別添4

添付書類八

変更後における発電用原子炉施設の安全設計に関する説明書

2号炉について、下記項目の記述及び関連図表を以下のとおり変更又は追加する。

第1.1.7-8 図 重大事故等対処設備配置及び保管場所図（その8）

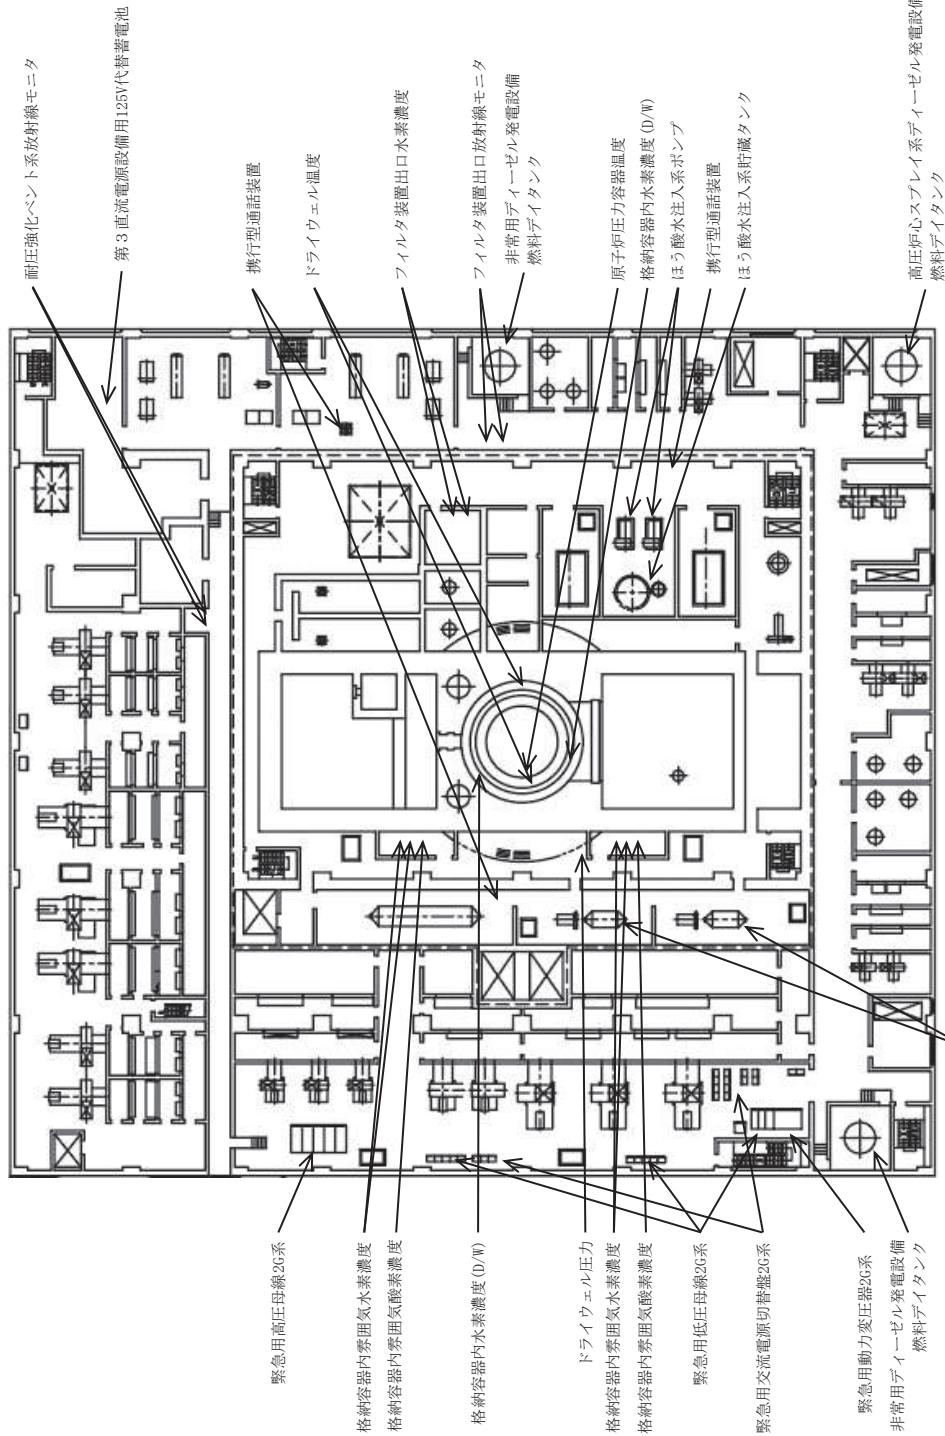
「第 1.1.7-8 図 重大事故等対処設備配置及び保管場所図（その 8）」を以下のとおり変更する。
